Konstr.	Ritad	Godk.	Smst nr.	Ers.	Tolerans där ej annat angivits: ISO 2768 m	 Ändr. C
Dat. 1993-09-24	Skala 1:8					
intra SCANDINAVIAN DESIGN				Atlantic G20-610		Ritn.nr 15055

SECTION A-A

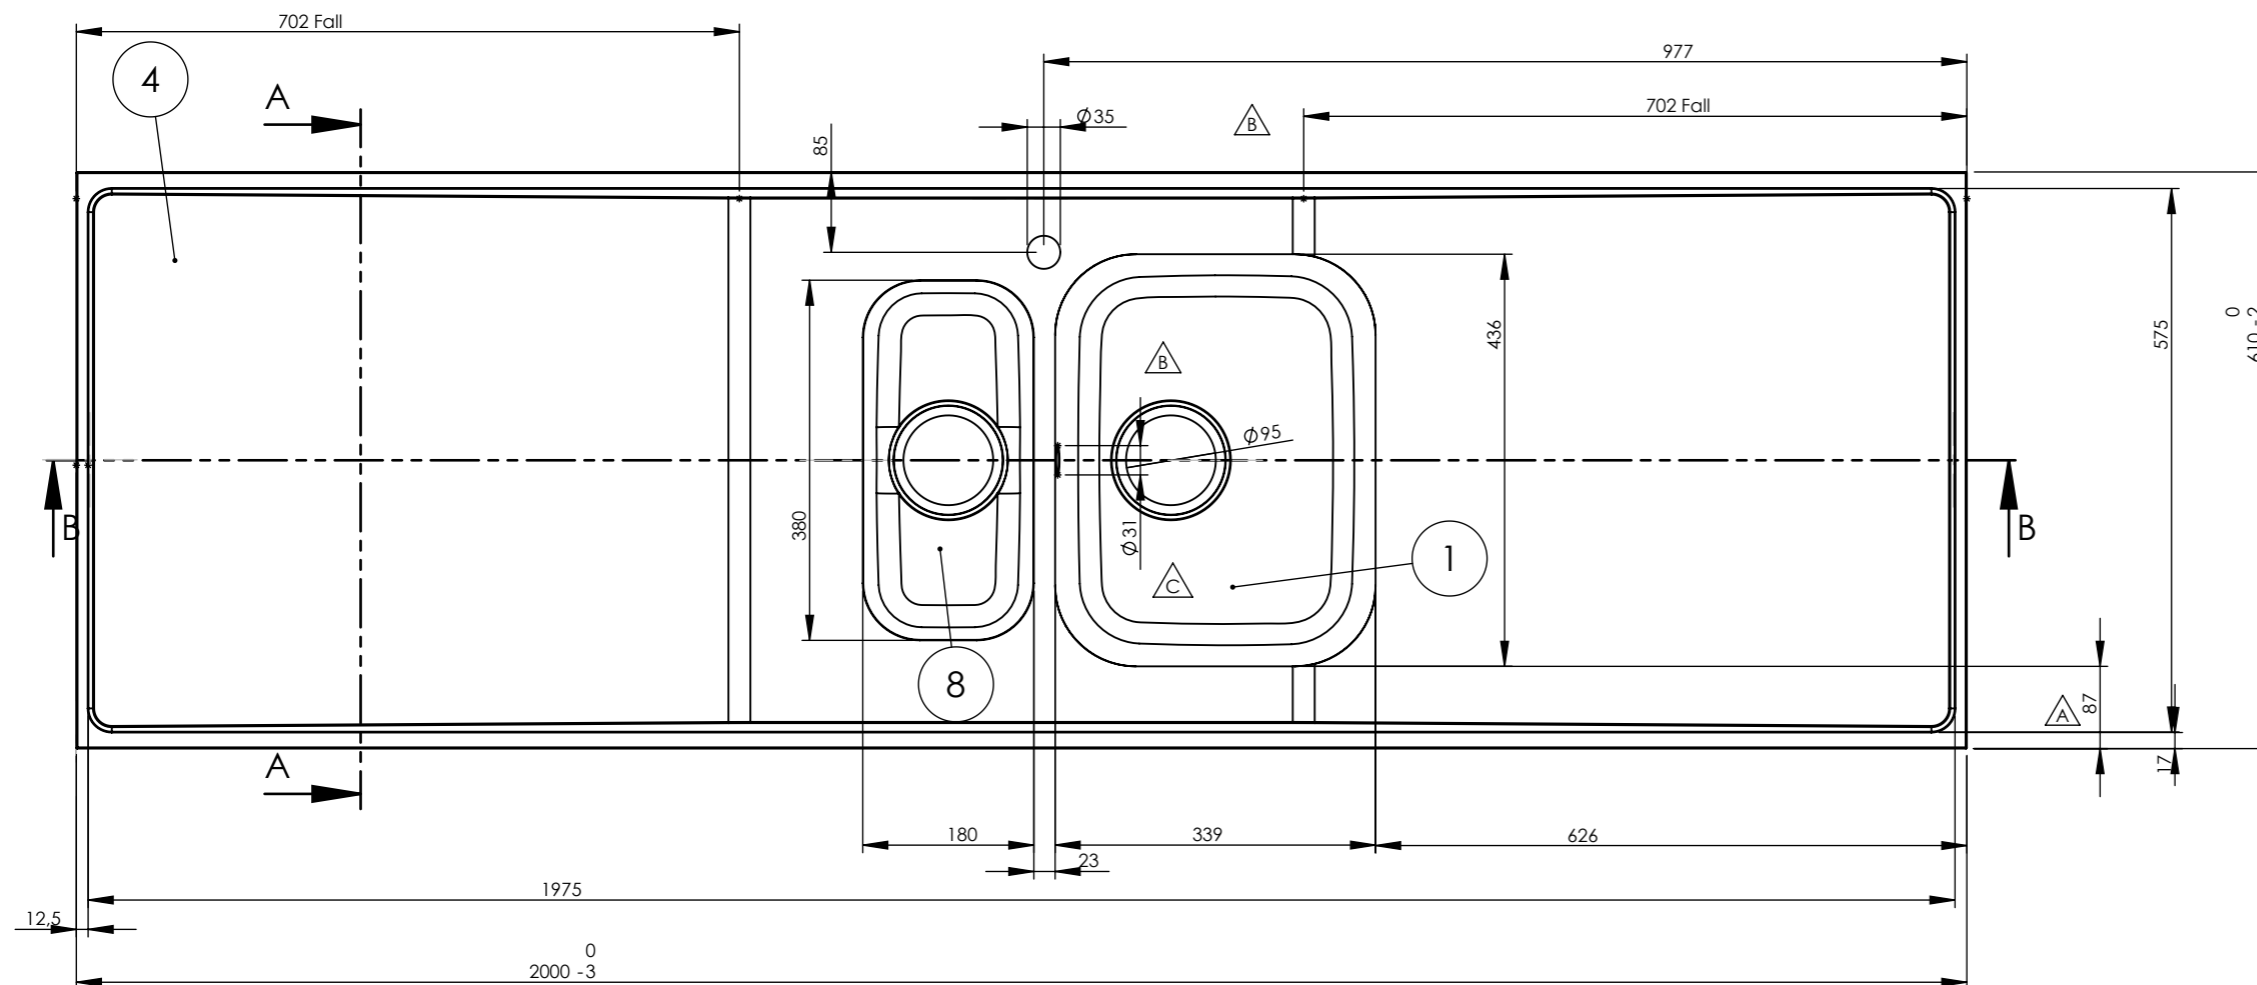
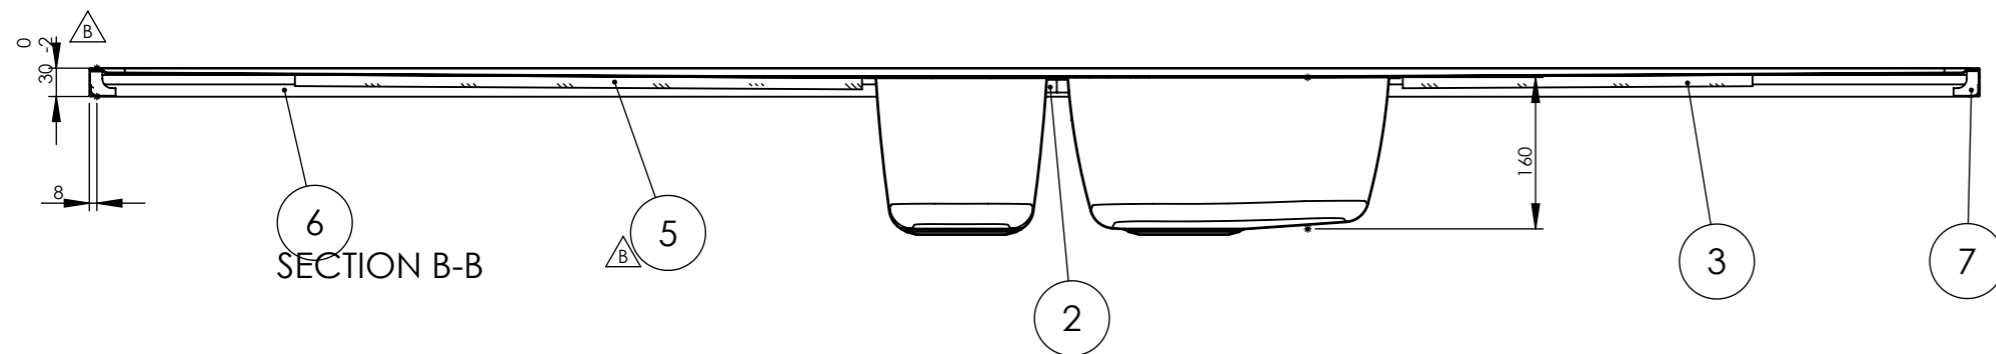
REV.	ANT.	ÄNDRING	DATUM	GODKÄND
A	1	Centrering av låda i bänksplan	2013-07-08	MA
B	6	Windexplatta ersatt med MDF. Kantklipp, ram och gavel ändrade för att vulsten inte ska överstiga 30mm. Omvik långsida var 9mm. Avlopp 51 ersätts av avl 97. Låda 34 stabiliserad med bombering R700.	2013-05-16	MR
C	1	Disklåda vriden åt rätt håll	2016-03-22
